SERVICE - INFO

LuK Nr: 330 0015 12 – 295mm TDCA 1 1/8" x 10

Bulletin 988 2000 290

CASE IH**

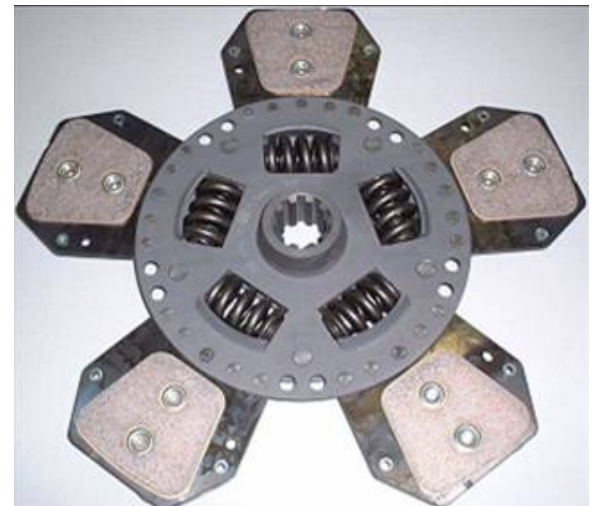
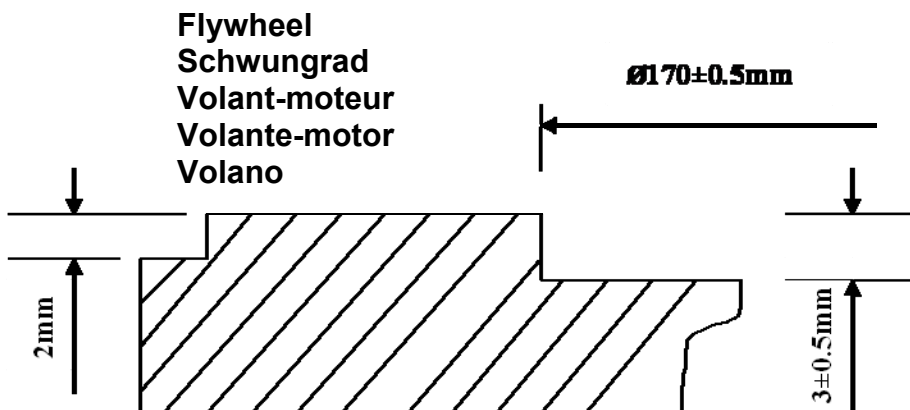
Info:	330 0015 12 Replaces / Ersetzt / Remplace la / Sustituye a / Sostituisce 330 0015 10
(GB)	The torsion damper of the new disc has a larger diameter than previous. The flywheel counterbore must be increased to a diameter of 170 ± 0.5 mm to a depth of 3 ± 0.5 mm.
